Oggetto: [ID:9269] Dlgs 163/2006, articoli 165 e 168. Dlgs 50/2016, articolo 216, comma 1 bis. Espressione di competenza regionale ai fini dell'intesa sulla localizzazione e sulla compatibilità ambientale del "Progetto definitivo in variante di ricollocazione del Centro guida sicura, nel Comune di Buttigliera Alta, in ottemperanza all'art. 3 "Disposizioni di varianti" e alle prescrizioni nn. 27 e 132 della Delibera CIPE 19/2015. **Trasmissione DGR n. 5-6546 del 27/02/2023.**

D.G.R. n. 5 - 6546

LAVORI ISTRUTTORI, DESCRIZIONE INTERVENTO E VALUTAZIONI ISTRUTTORIE

Oggetto: Procedura di VIA ai sensi dell'art.23 del D.Lgs 152/2006 – "Ricollocazione del Centro Guida Sicura in ottemperanza all'articolo 3 ("disposizione di varianti") e alle prescrizioni n. 27 e n 132 della delibera CIPE 19/2015 - nuova linea ferroviaria Torino-Lione – sezione transfrontaliera – parte in territorio italiano".

Figura 1: Rosa del vento riportata nello studio (sinistra) ed elaborata a partire dai dati Arpa Piemonte (destra)

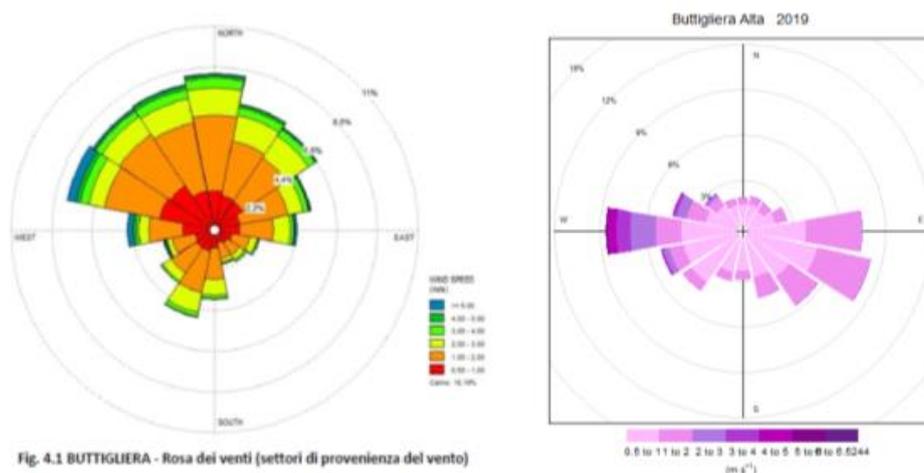
La rosa dei venti (Fig. 4.1 pag. 6), ricostruita sulle coordinate del sito con il modello CALMET, a partire dai dati precedentemente indicati, non rispecchia l'anemologia dell'area. Quest'ultima, infatti, è dominata dalla forzante orografica, con venti predominanti aventi direzione Est-Ovest lungo l'asse della Val di Susa, come si osserva nella rosa dei venti prodotta a partire dai dati estratti dalla ricostruzione meteorologica in modalità diagnostica condotta da Arpa Piemonte sull'anno 2019 (che risulta coerente con i dati misurati presso la stazione anemometrica di Avigliana, che dista circa 2,8 km dal sito in esame). Ne consegue pertanto che le ricadute stimate con il modello di dispersione non descrivono correttamente le aree di impatto attese.

La velocità media del vento stimato con CALMET nel punto individuato dal proponente è di 1.32 m/s, la velocità media misurata nel periodo 1991-2020 presso la stazione di Avigliana è di 1.36 m/s; si ritiene pertanto adeguato il valore di velocità utilizzato nei calcoli relativi alle emissioni.
